Názov:	Pokyn na uskutočnenie Zmeny TECHNICKO – HYGIENICKÁ ÚDRŽBA ŽELEZNIČNÝCH KOĽAJOVÝCH VOZIDIEL PRE STREDISKO Humenné				
Miesto:	Humenné, Tolstého 11	Dátum	9.7.2023	Čas	20:00

Stavba: TECHNICKO–HYGIENICKÁ ÚDRŽBA ŽELEZNIČNÝCH KOĽAJOVÝCH VOZIDIEL PRE STREDISKO HUMENNÉ

Vec: Pokyn č.066/2023/THUHE SO 3801 Úprava prístupovej komunikácie, SO 3802 Úprava chodníka

Obrázok č.2 Plocha po úprave, doplnenie plochy pre odpadové hospodárstvo (DRP)

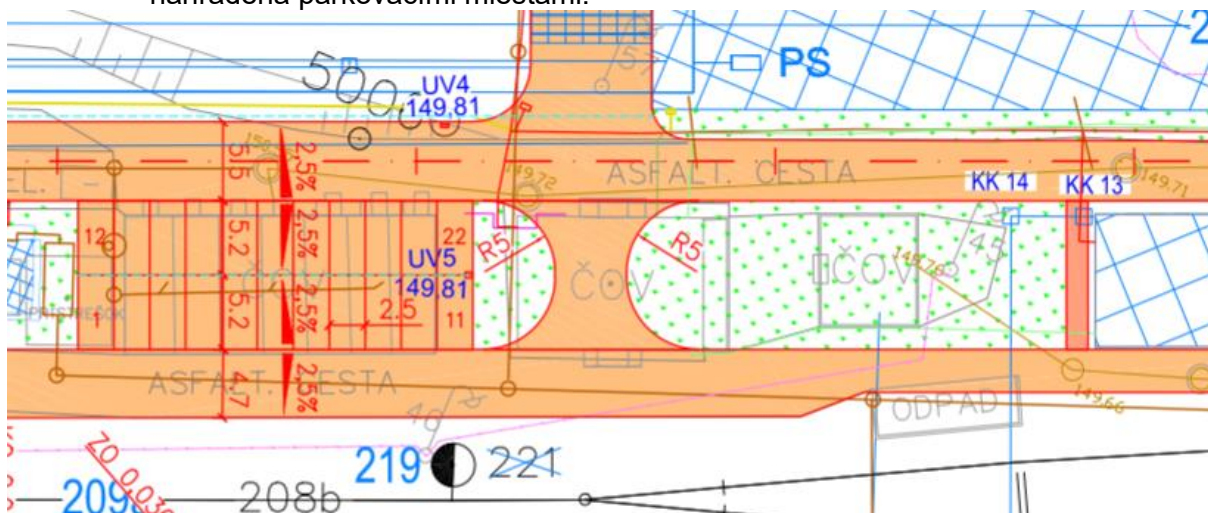
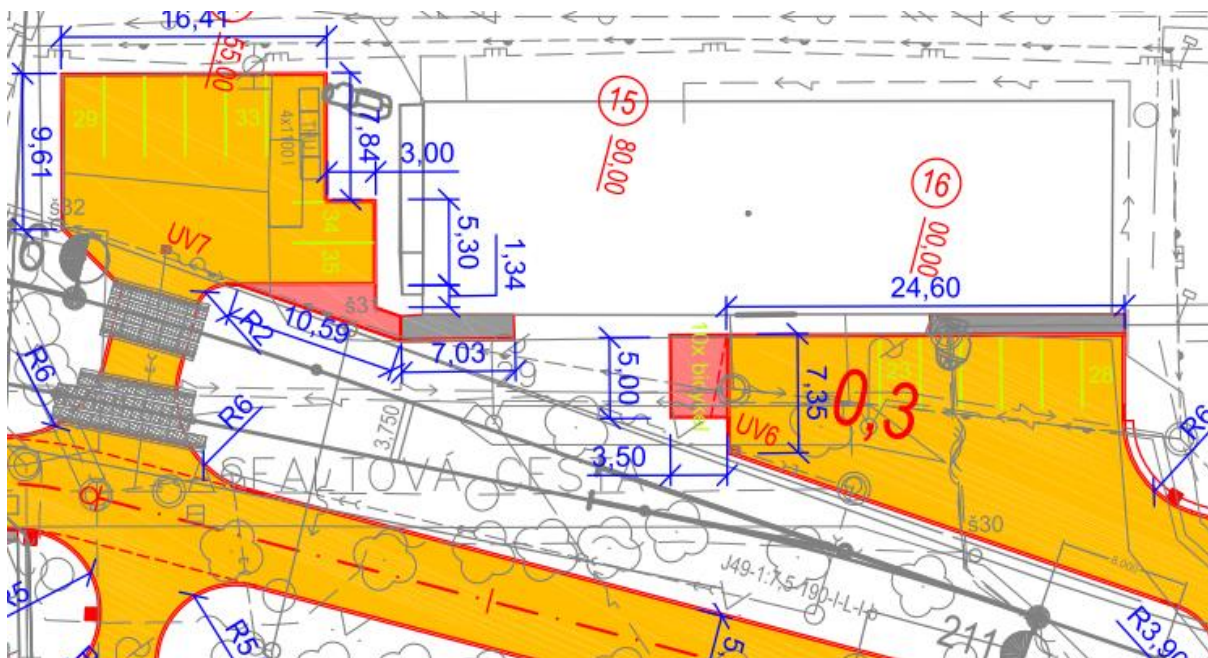
- Na žiadosť objednávateľa bola doplnená plocha pre možné osadenie odpadového hospodárstva. Daná plocha bude zabezpečená PVC fóliou, ktorá bude zamedzovať priesaku možných vzniknutých okapov z odpadov. Spádovanie plochy bude prispôbené doplnenej uličnej vpuste, ktorá bude kanalizáciou napojená na ORL. Povrch bude vytvorený asfaltom, pod ktorým bude vytvorené štrkové podložie v zmysle návrhu projektanta. Pôvodne uvažovaná plocha, nachádzajúca sa vedľa administratívnej budovy bude nahradená parkovacími miestami.

Obrázok č.2 Plocha po úprave, doplnenie plochy pre odpadové hospodárstvo (DRS)

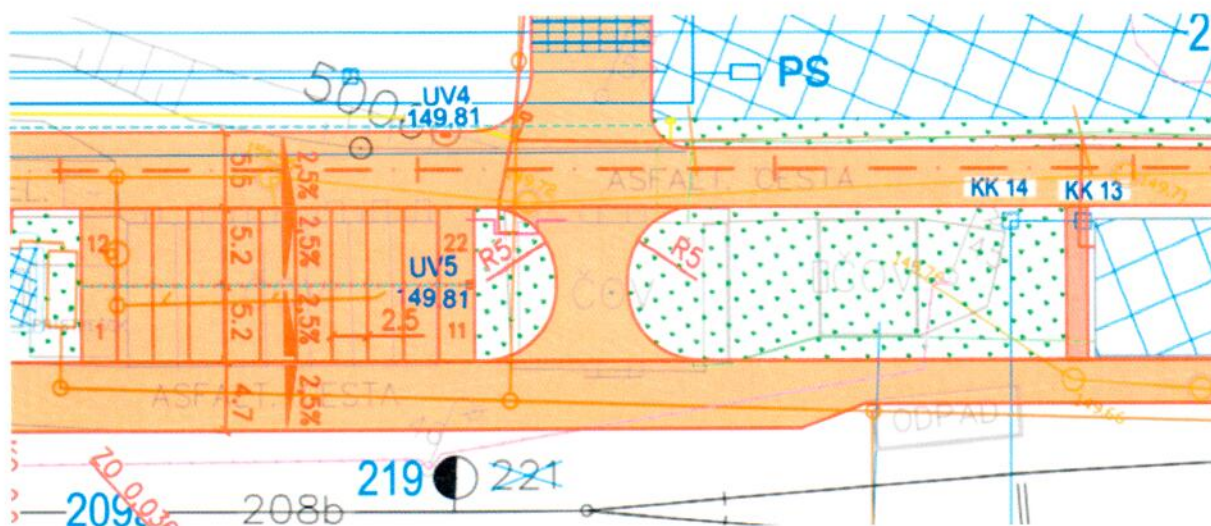
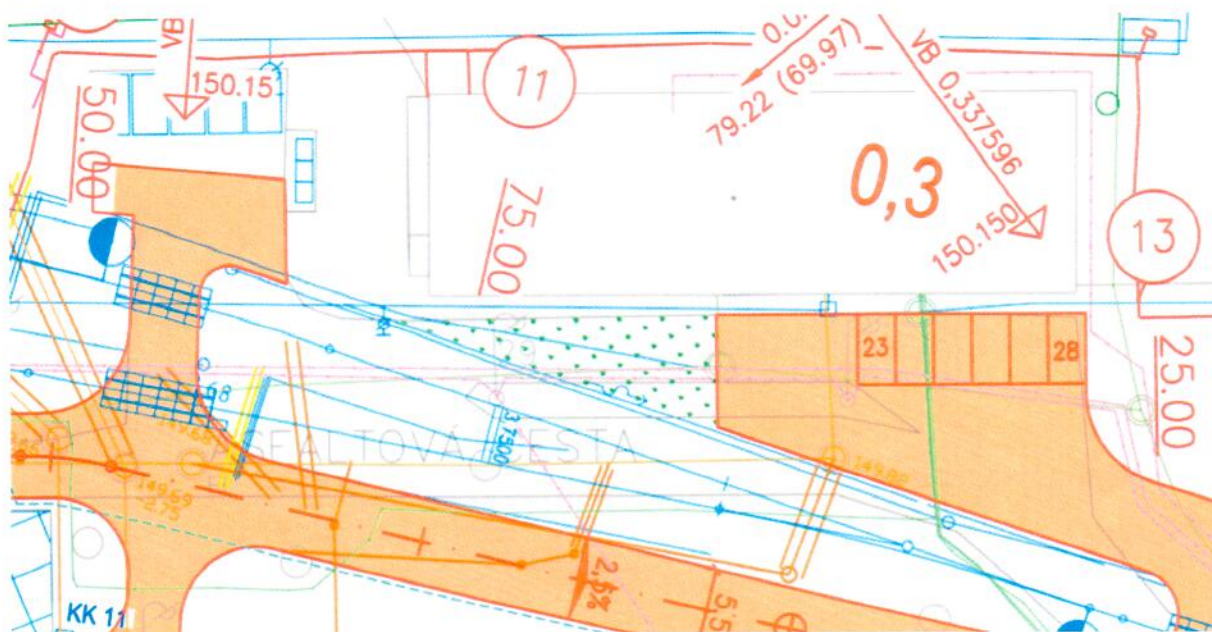
Na žiadosť objednávateľa bola doplnená plocha pre možné osadenie odpadového hospodárstva. Asfaltová plocha je projekčne navrhnutá na uskladnenie kontajnerov s odpadom. Je vyspádovaná do uličnej vpuste, ktorá je napojená na ORL a bude zabezpečená PVC fóliou, ktorá bude zamedzovať priesaku možných vzniknutých okapov z odpadov. Spádovanie plochy bude prispôbené doplnenej uličnej vpuste, ktorá bude kanalizáciou napojená na ORL.

Pôvodne uvažovaná plocha, nachádzajúca sa vedľa administratívnej budovy bola nahradená parkovacími miestami na žiadosť zhotoviteľa.

Obrázok č.4 Plocha po úprave, doplnenie plochy pre parkovacie miesta, doplnenie chodníkov, doplnenie parkovania bicyklov (DRP)

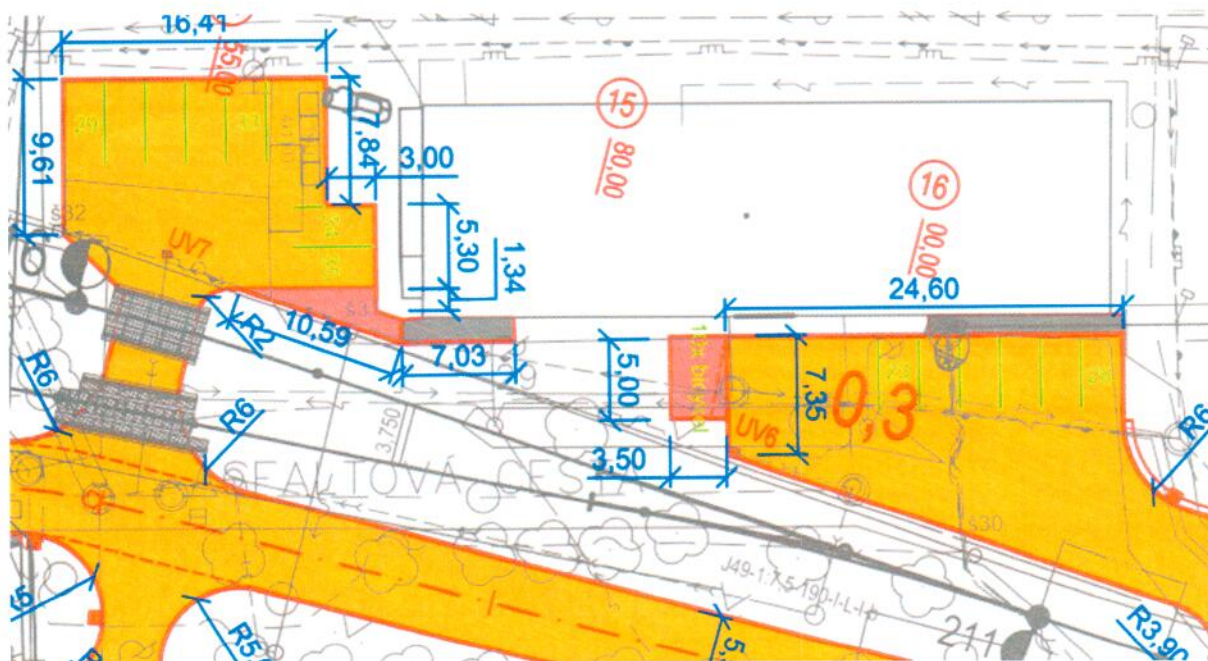
- Na ploche chodníkov bola dohodnutá zámena finálnej povrchovej úpravy asfaltových plôch za zámkovú dlažbu.
- Doplnenie chodníkov v priečnom smere objektu SO 3401 hala HPOS
- Doplnenie chodníkov k objektu SO 3402
- V priestore pri administratívnej boli v zmysle požiadavky doplnené parkovacie plochy. Plochy budú doplnené o štrkové podložie s finálnou asfaltovou úpravou. Pôvodné betónové plochy a podložie je potrebné odstrániť. Spádovanie plôch bude prispôbené do uličnej vpuste UV7
- Pred administratívnou budovou vznikla požiadavka o doplnenie priestoru pre možné parkovanie bicyklov. Plocha bude doplnená o štrkové podložie s finálnou úpravou zo zámkovej dlažby.
- Plochy boli taktiež doplnené o chodníky zo zámkovej dlažby a betónu.
